161-я сессия

**Соглашение 1958 года – Рассмотрение проектов поправок
к существующим правилам, представленных GRE**

Предложение по поправкам серии 05 к Правилам № 10 (электромагнитная совместимость)

Представлено Рабочей группой по вопросам освещения и световой сигнализации*

Эквивалент силовой сети высокого напряжения

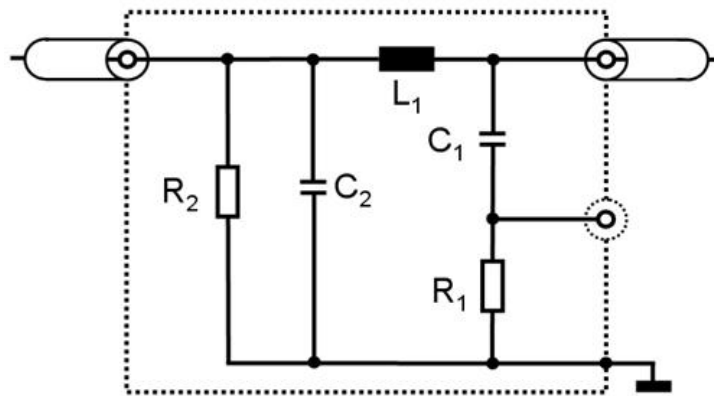
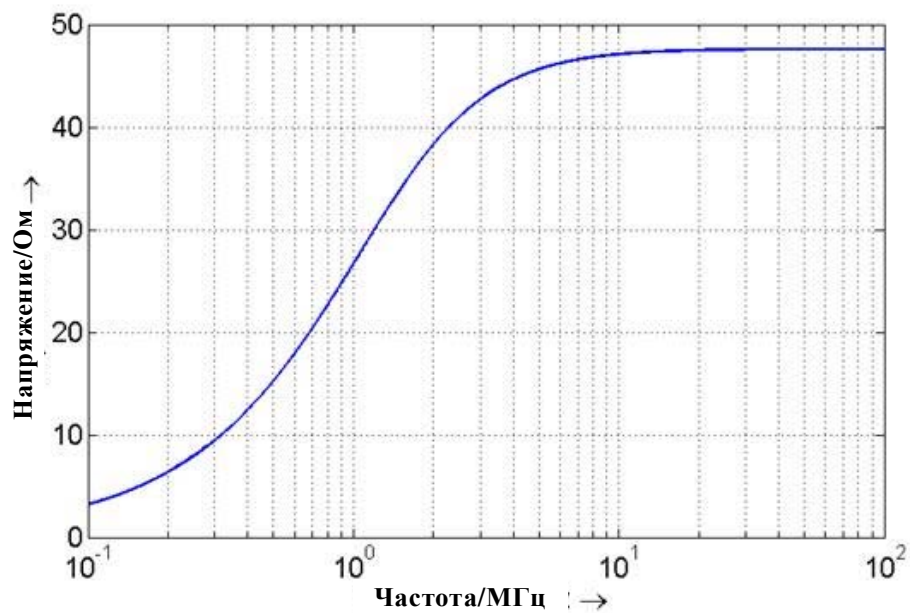
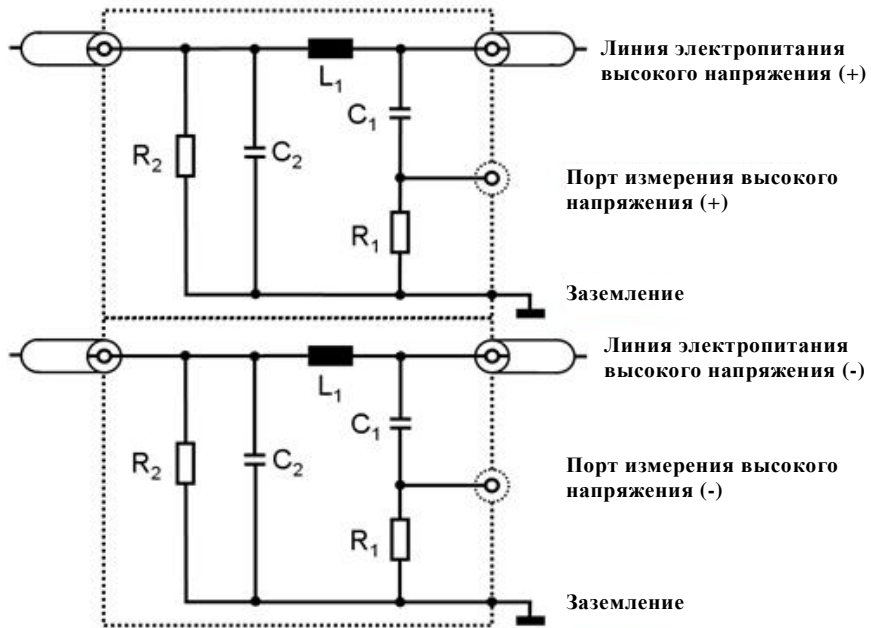
"Добавление 8

Рис. 3
**Транспортное средство в конфигурации "режим зарядки ПЭАС
 с подключением к электросети"**

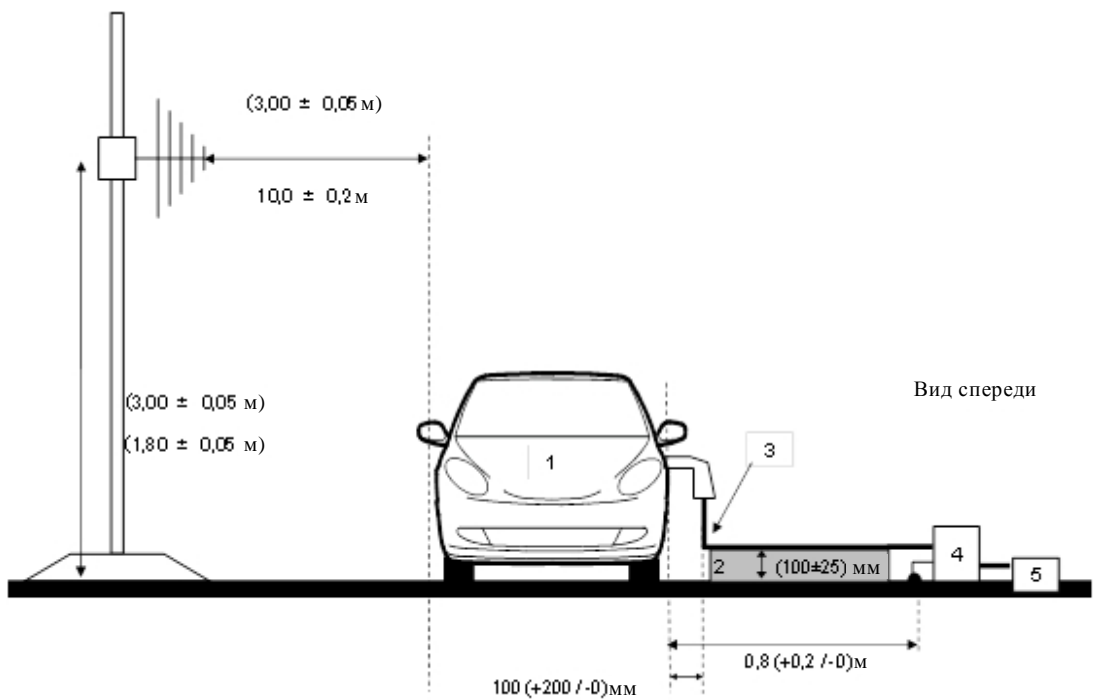
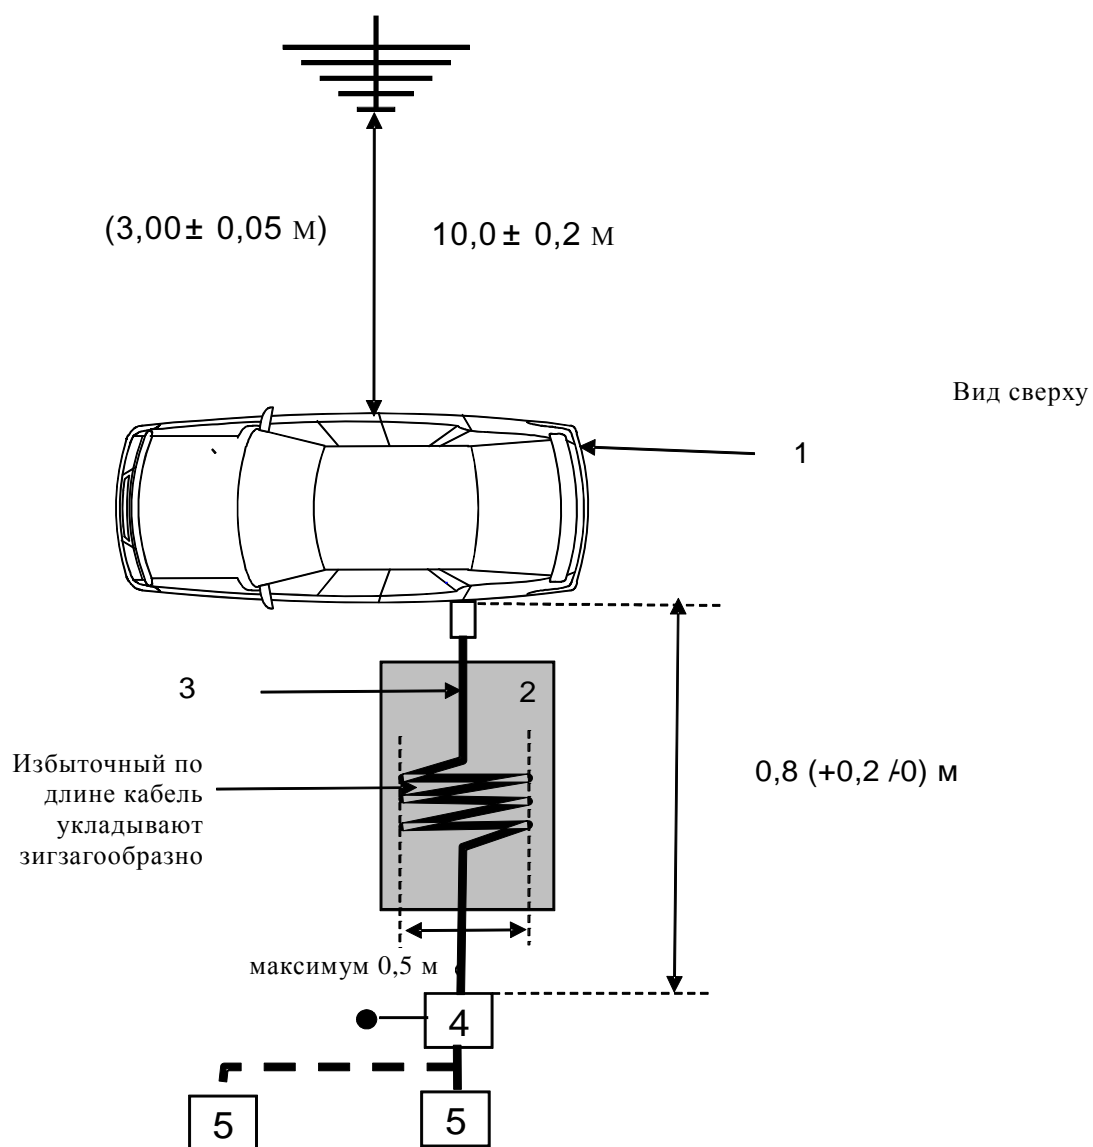
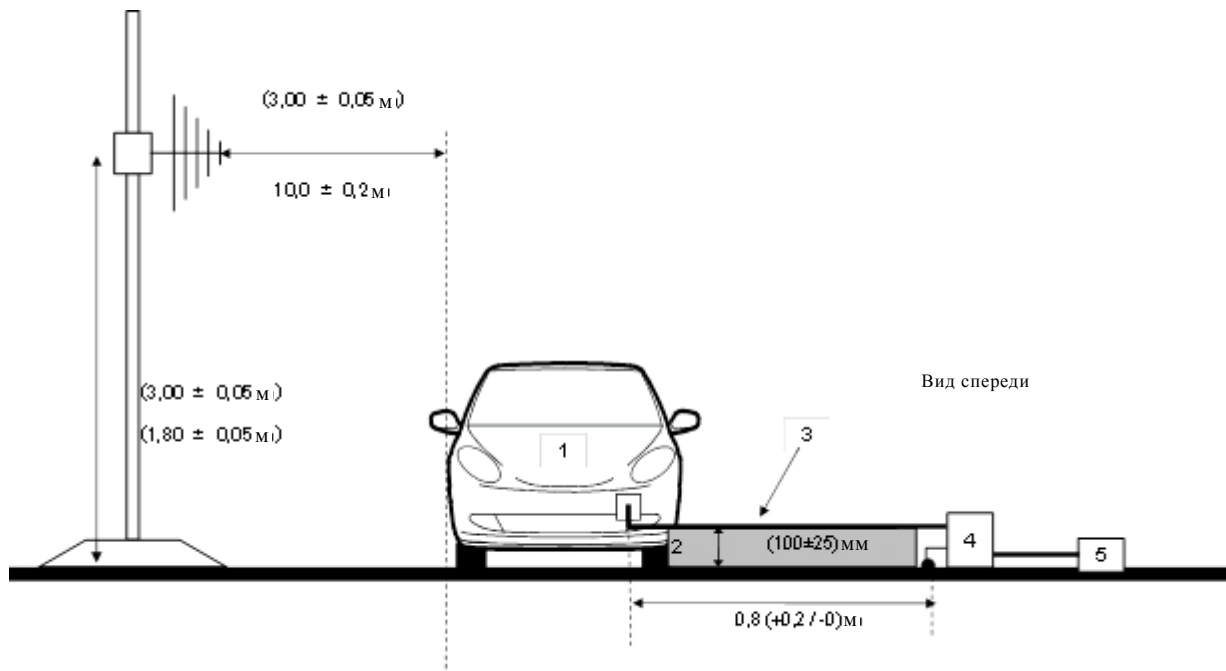
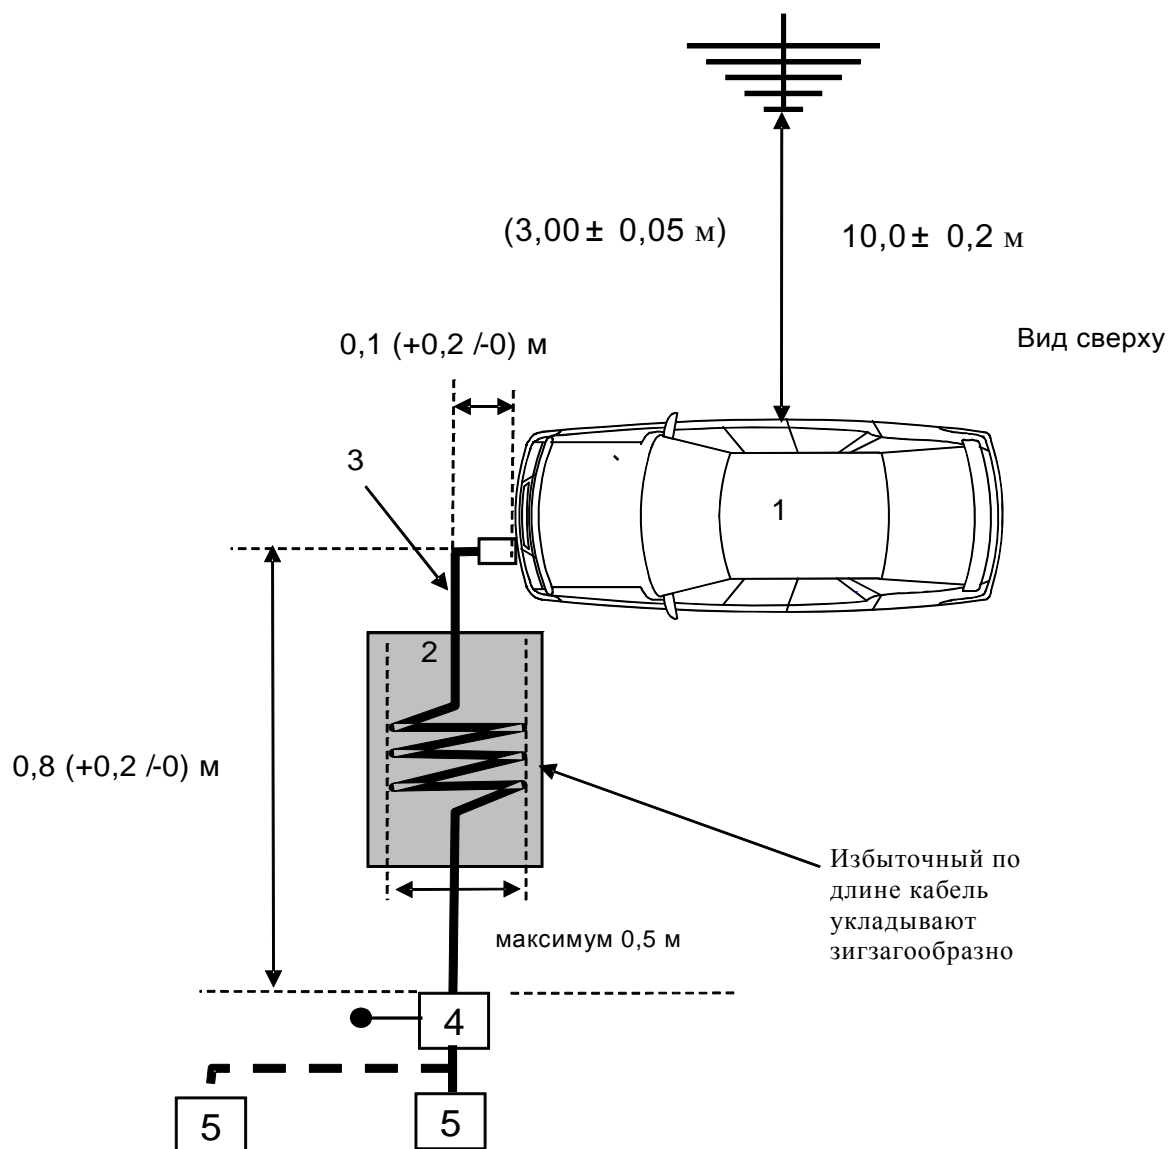
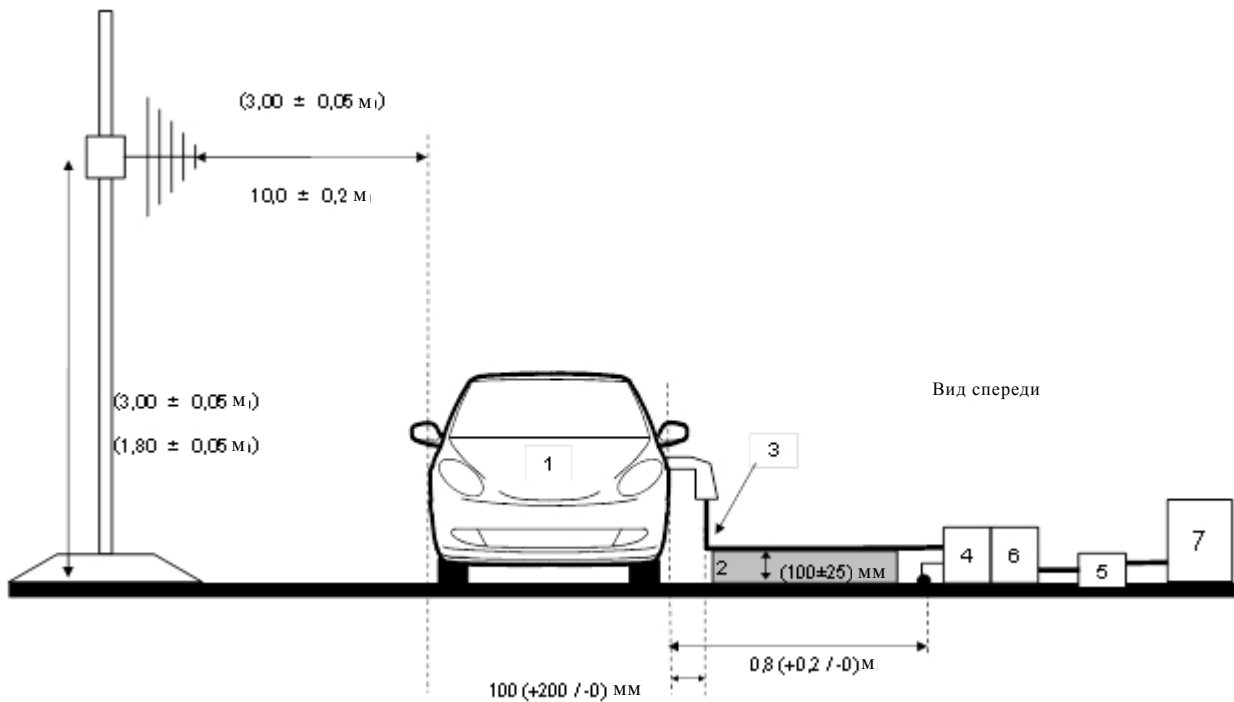
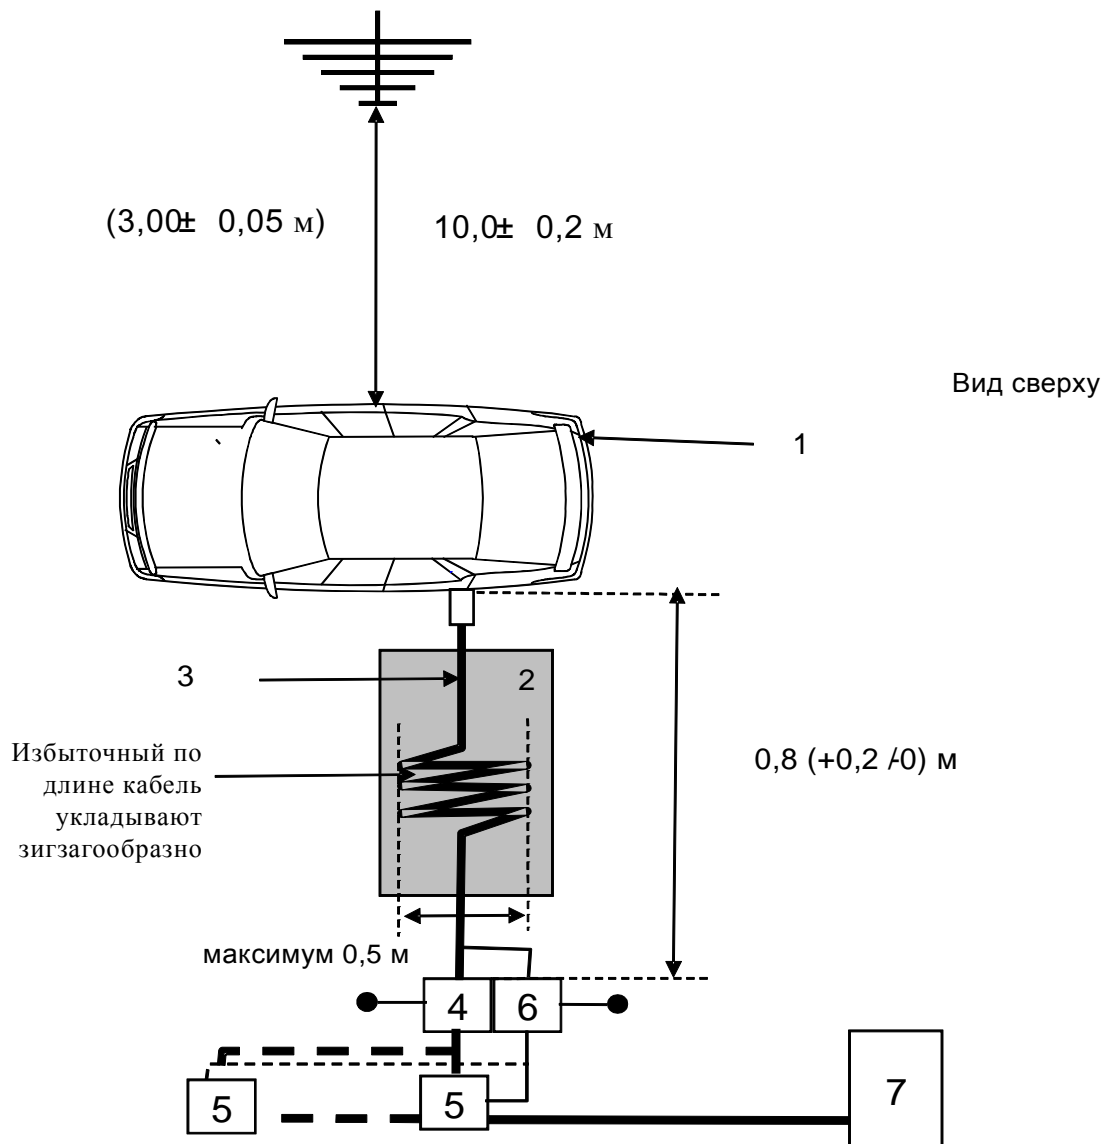
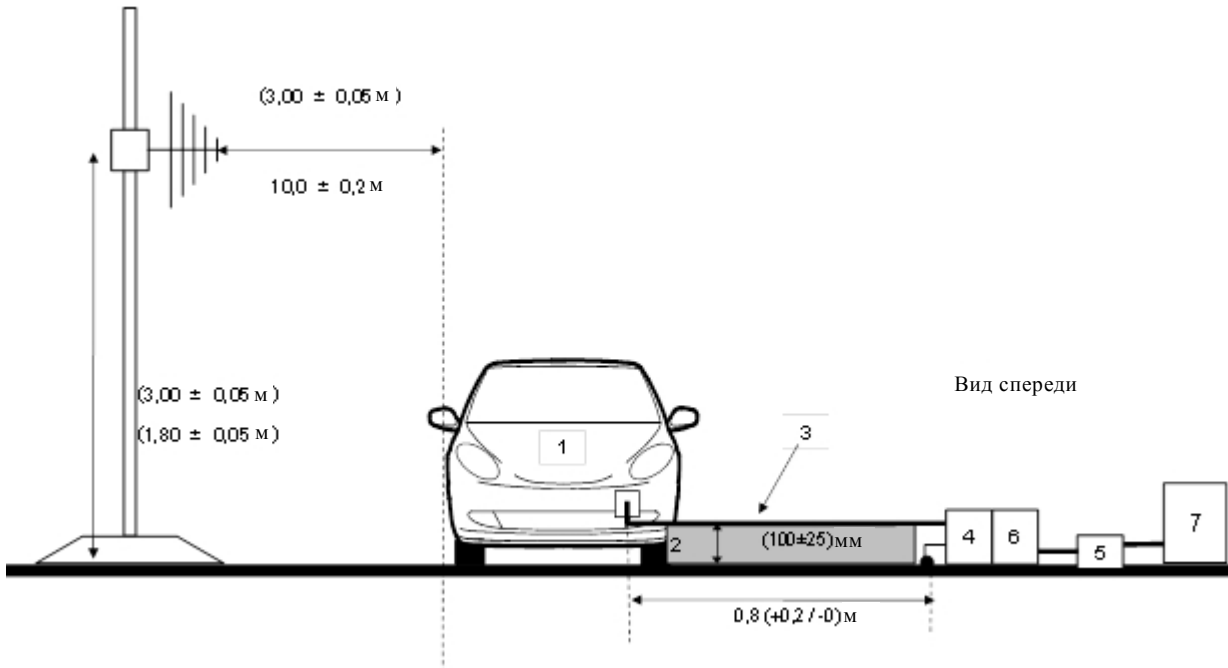
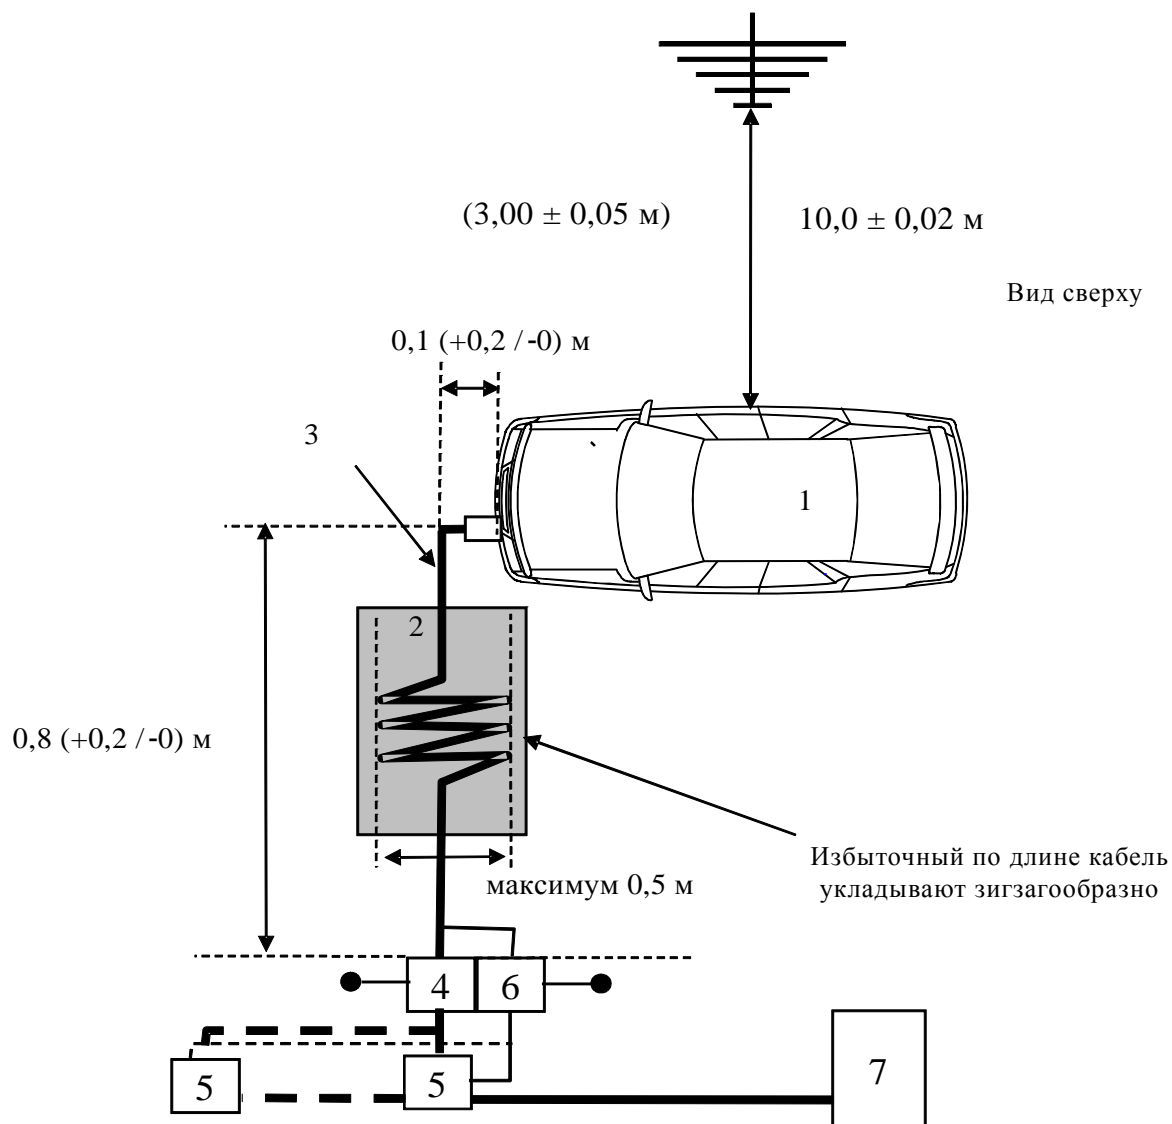
Приложение 4, добавление, изменить следующим образом:
